# 発電用原子炉施設に係る特定機器の設計の 型式証明申請 (審査会合コメント回答)

2023.2.1  
日立造船株式会社

# 1. 指摘事項（コメント）リスト

図1 応力-破断時間プロット

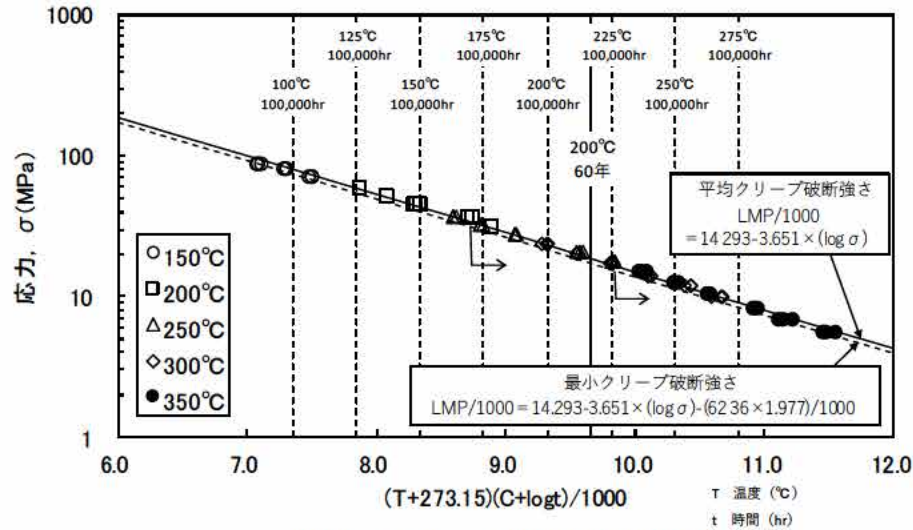
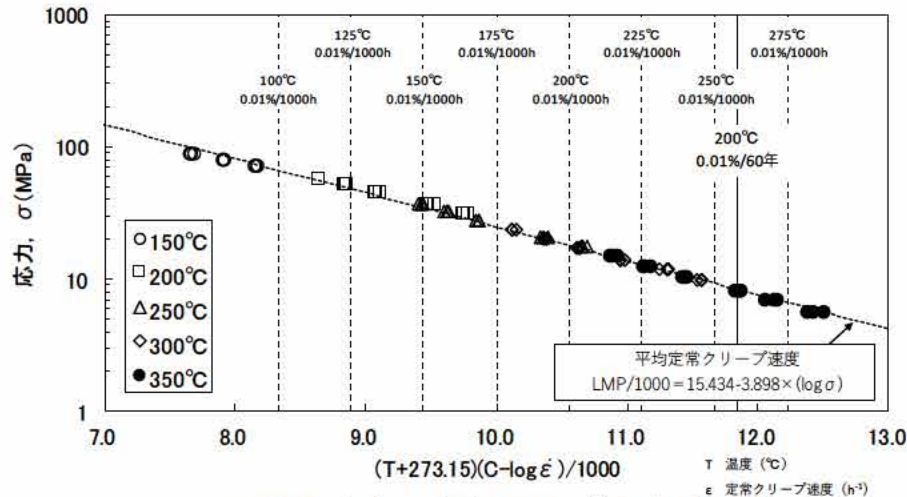
許容引張応力S値を設定する上で実施されているクリープ試験について、3000時間までの試験が完了し10,000時間まで実施するとのことだが、終了する見通しは立っているのか。  
一部の試験が継続中であると型式の承認に影響すると思われる。クリープ特性の考慮に試験結果が影響する場合は、今後の会合で説明し、申請書のS値を変更する場合は補正すること。

クリープ試験は一部の試験片が未破断であるが、残存する全ての試験片が10,000時間を経過しており、クリープ速度が定常クリープ域から加速クリープ域に遷移していることから、許容引張応力の評価に必要な定常クリープ域のクリープ速度（定常クリープ速度）の取得が完了しているものと判断できるため、2023年1月17日（試験時間：12,648h）までのデータを用いて整理し、許容引張応力（S値）を補正する。（一部の試験片を未破断として試験を終了）

なお、仮にクリープ試験を試験片が破断するまで継続した場合、試験時間が想定した破断時間を既に超えていることから、このデータを用いて許容引張応力（S値）を評価すると評価値が上昇することとなる。

しかし、バスケットに生じる貯蔵時の発生応力は1MPa未満であり、HZ-A3004-H112は最高使用温度の200℃において15MPa以上の許容引張応力を有することから、試験結果の一部を未破断として取り扱ったとしても特に設計上の問題とはならない。

図3 Al-Mg合金の熱伝導率と温度の関係に及ぼすMg添加量の影響 [2]

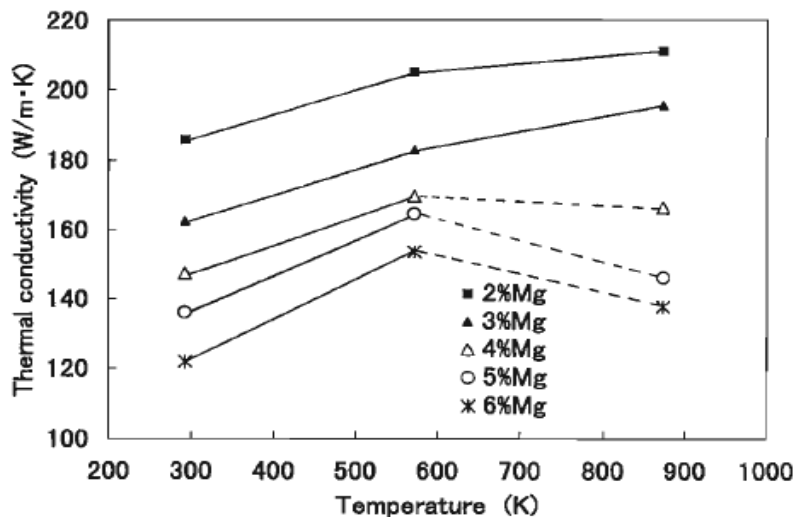
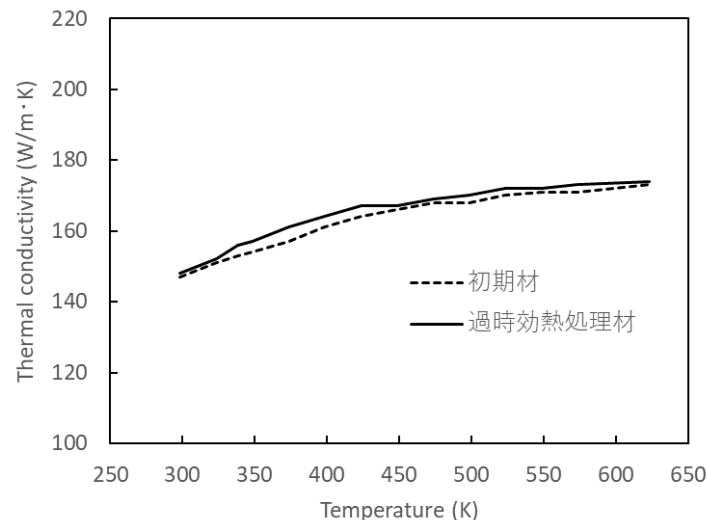
60年の設計貯蔵期間を経てもHZ-A3004はMn系分散相による分散強化とMgによる固溶強化が期待できるとあるが、強度とは別に伝熱機能への影響はないか。

アルミニウムの導電率、熱伝導率などの物理的性質は、アルミニウムの純度の影響が大きく、純度が高くなるほど、導電率、熱伝導率は高くなる。〔1〕

図3にAl-Mg合金の熱伝導率と温度の関係に及ぼすMg添加量の影響を示す。

経年変化によりアルミニウム合金の純度が変化することはなく、熱伝導率などの物理的性質に有意な変化は生じない。

また、熱物性に対する60年の設計貯蔵期間における熱ばく露に伴う過時効の影響については、補足説明資料1-1 9.1項においてHZ-A3004-H112の初期材と過時効熱処理材の熱物性値が試験で確認されており、試験結果から初期材と過時効熱処理材の熱物性値に有意な差のないことを確認している。

図4にHZ-A3004-H112の初期材と過時効熱処理材の熱伝導率と温度の関係を示す。

したがって、熱物性に対する60年の設計貯蔵期間における熱ばく露に伴う過時効の影響は、無視し得るほどに小さいと推察されることから伝熱機能への影響はない。

#### 第13回審査会合 資料 1 – 1 「貯蔵施設における特定兼用キャスク周囲温度 最低温度」の 変更箇所

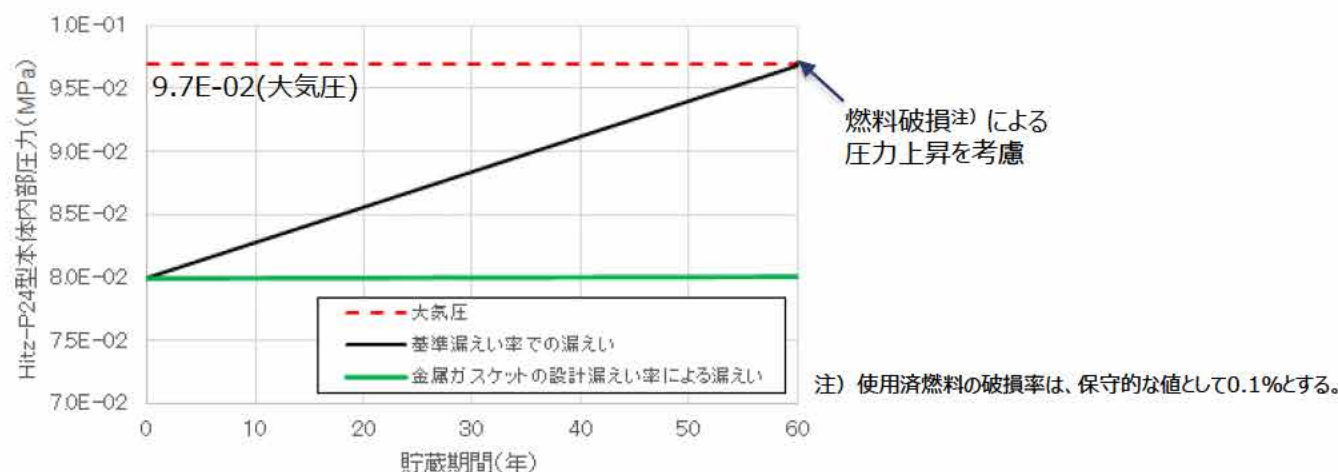
No.	申請書の内容	補正での変更内容	変更理由	対応状況
1	貯蔵施設における特定兼用キャスク 周囲温度 最低温度 -11℃	貯蔵施設における特定兼用キャスク 周囲温度 最低温度：-20℃	特定の施設を前提としない条件とするため	次回審査会合で説明（P.25 参照）
2	—	No. 1 の最低温度の変更を反映した 閉じ込め機能の評価	最低温度を変更したため	次回審査会合で説明（P.26 参照）
3	設計貯蔵期間中に本体内部が負 圧維持されることを評価	設計貯蔵期間中に本体内部を負 圧維持できる漏えい率が金属ガス ケットの設計漏えい率を満足するこ とを評価	基準適合性説明の適正化 （貯蔵前の漏えい検査の判定 基準として確認可能な漏えい 率であることを確認するため）	第15回審査会合で説明済み
4	—	設計飛来物の追記	評価条件の明確化のため	第16回審査会合で説明済み

項目	範囲又は条件
特定兼用キャスクの設計貯蔵期間	60年以下
特定兼用キャスクの貯蔵場所	貯蔵建屋内
特定兼用キャスクの貯蔵姿勢	基礎等に固定する設置方法（縦置き）
特定兼用キャスクの固定方法	下部トラニオン固定
貯蔵施設における特定兼用キャスク 周囲温度	最低温度 <u>-20°C</u> 最高温度 50°C
貯蔵施設における貯蔵建屋壁面温度	最高温度 65°C
地震力	加速度 水平2300Gal及び鉛直1600Gal 又は 速度 水平2m/s及び鉛直1.4m/s
津波荷重の算出条件	浸水深 10m 流速 20m/s 漂流物質量 100t
竜巻荷重の算出条件	風速 100m/s
